ID: Codice procedura (ID_VIP/ID_MATTM):10844

Impianto per la produzione di energia elettrica da fonte eolica, costituito da 6 aerogeneratori della potenza complessiva di 37,2 MW, un sistema di accumulo da 25 MW e relative opere connesse in località "Rempillo" nel comune di Pitigliano (GR).

ALLEGATO alle OSSERVAZIONI all' IMPIANTO EOLICO denominato REMPILLO nel COMUNE di PITIGLIANO (GR). Com

Analisi degli Impianti Eolici Esistenti e in Progetto

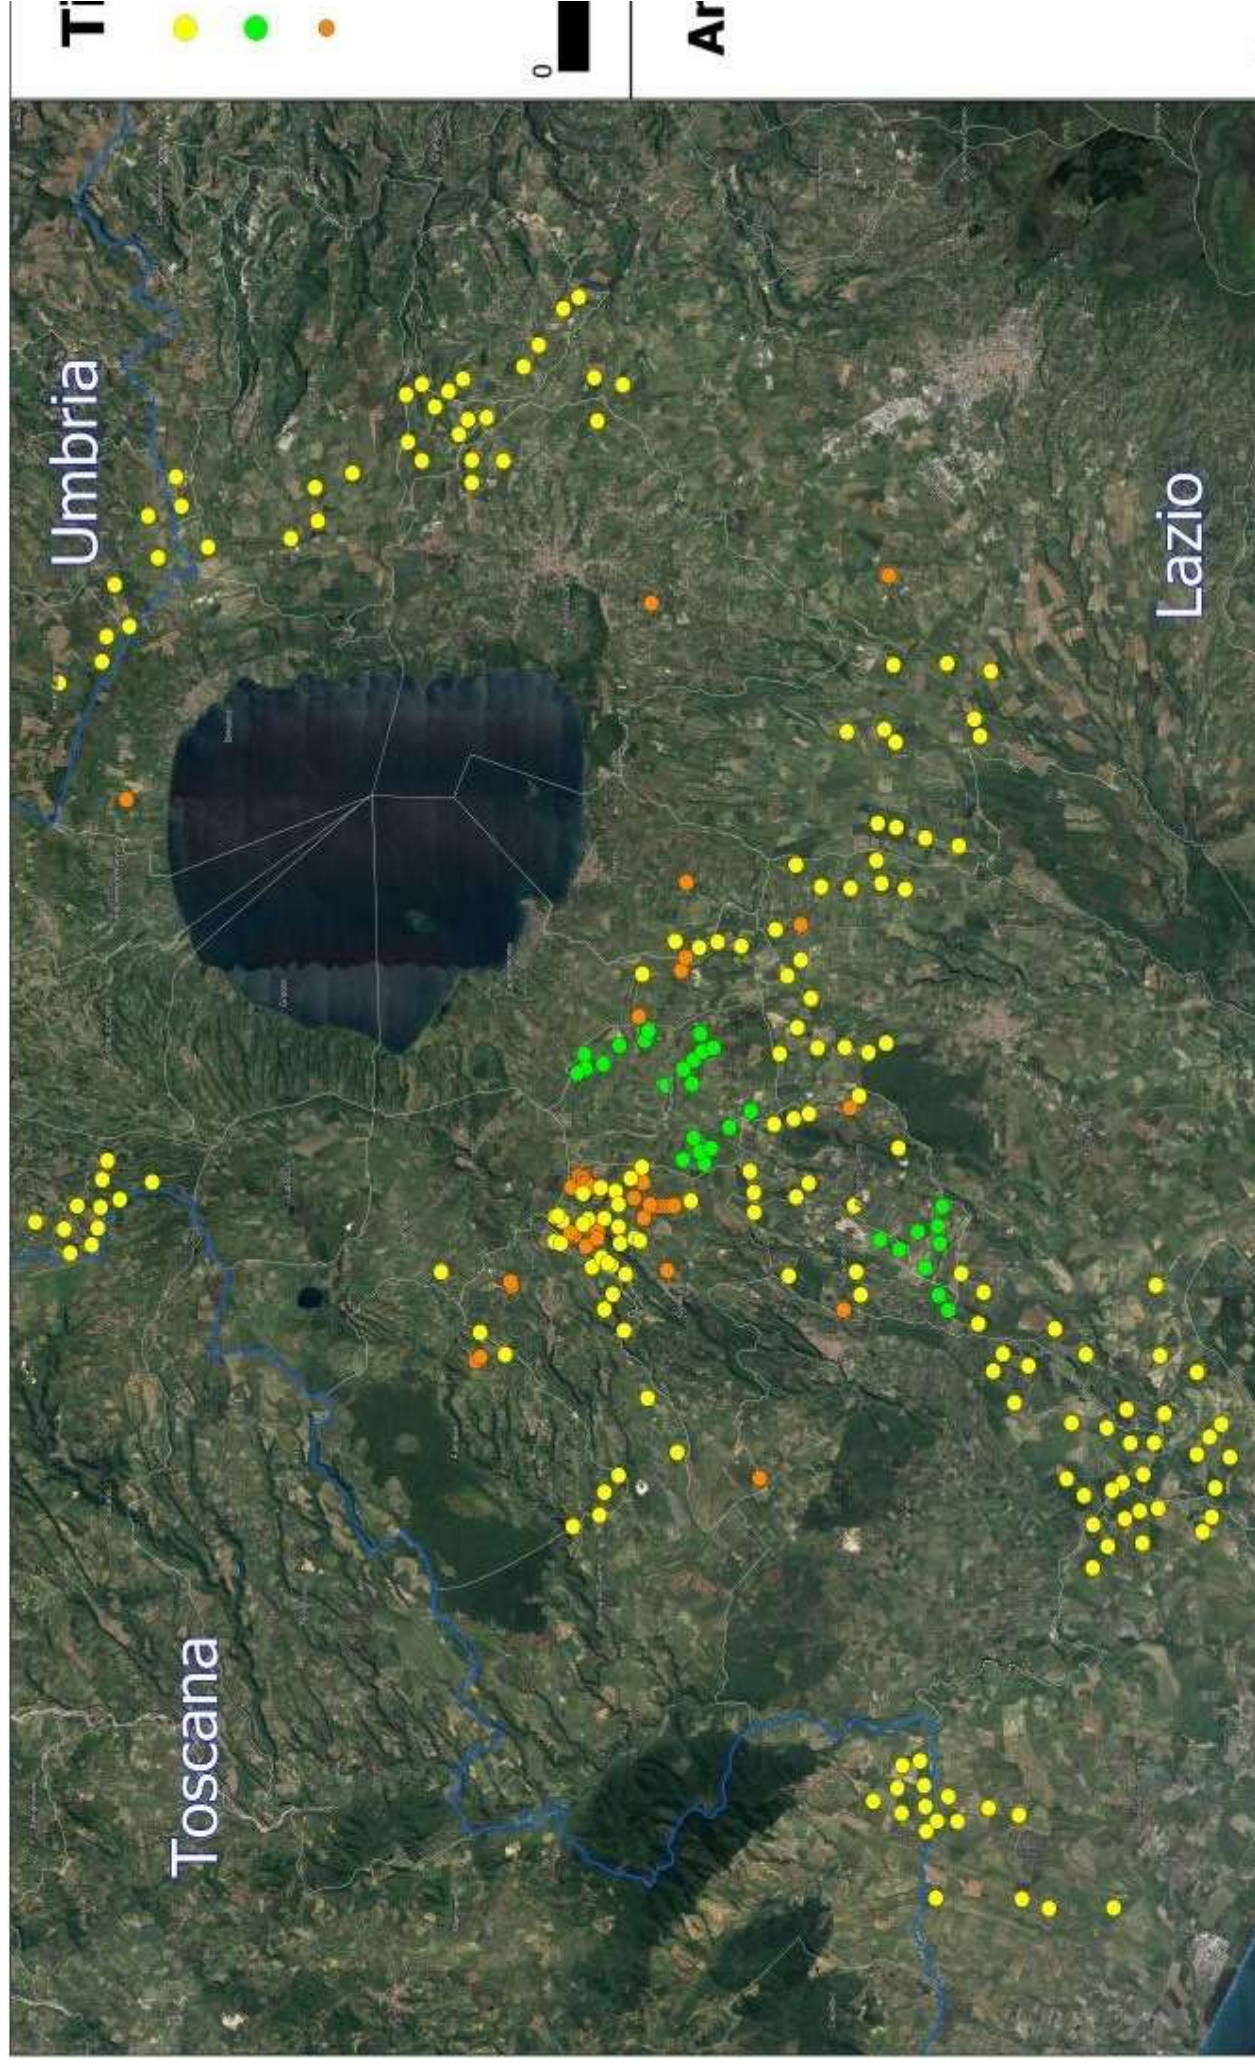
nn. 1 e 2 e crea anche degli impatti negativi anche sui beni naturalistici come verrà dettagliato nell'Osservazione n. 4. Inoltre andrebbe a sommarsi al già enorme cumulo di impianti eolici e fotovoltaici e geotermici che già creano una elevata criticità ambientale nella provincia di Viterbo e interferiscono anche con il territorio toscano come si può vedere dalle immagini nn. 4 e 5 dell'Allegato n. 1.

Analisi di Intervisibilità Cumulativa delle Pali

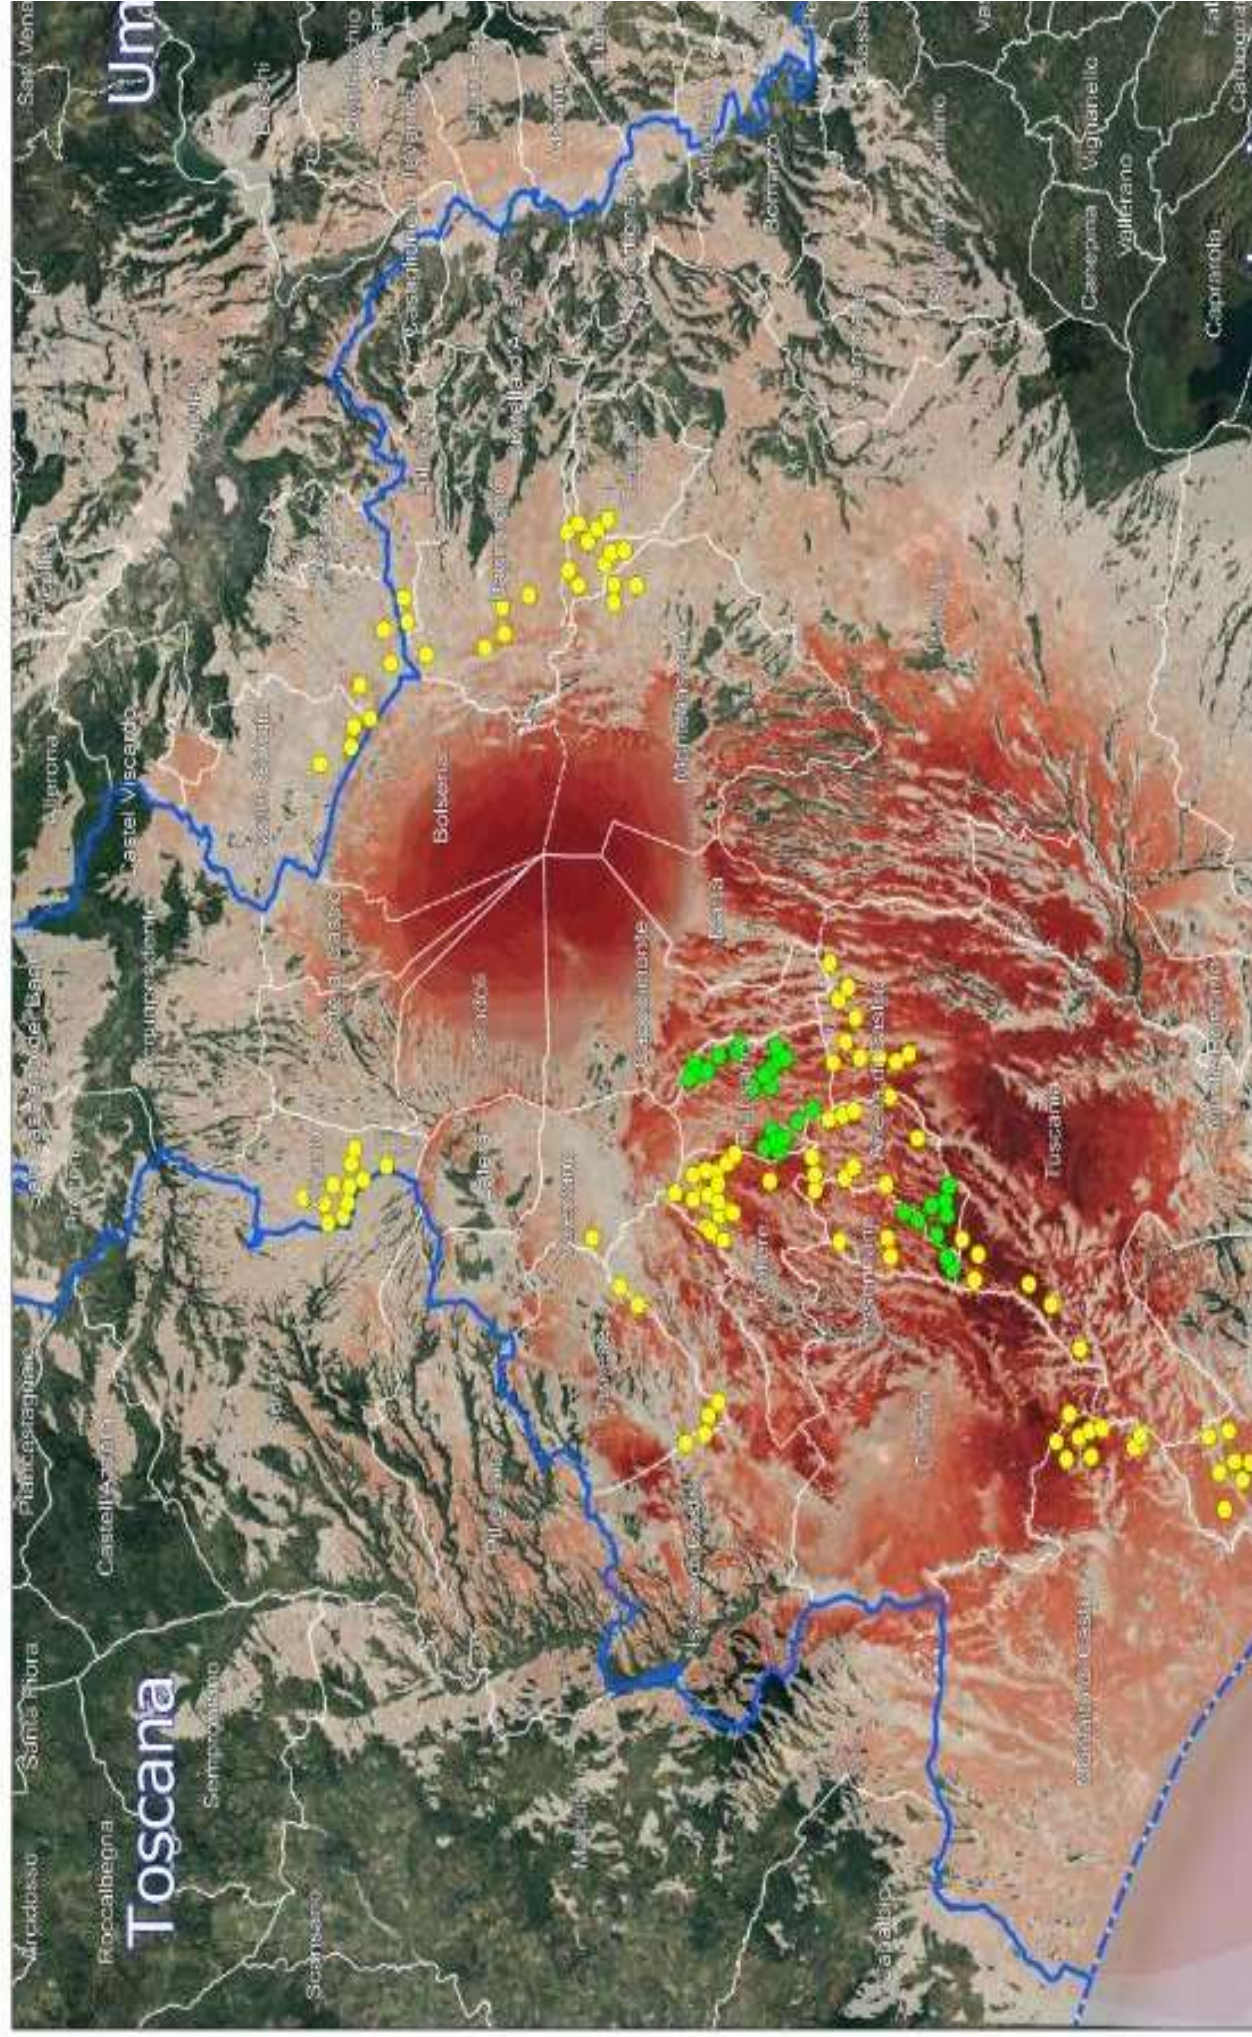
- Atmosfera
- Ambiente idrico
- Suolo e sottosuolo
- Rumore, vibrazioni, radiazioni
- Biodiversità (vegetazione, flora, fauna, ecosistemi)
- Salute pubblica
- Beni culturali e paesaggio
- Monitoraggio ambientale
- Altro: **IMPATTO VISIVO, CUMULABILITA' degli IMPIANTI e NOTEVOLE INTERVISIBILITA'.**
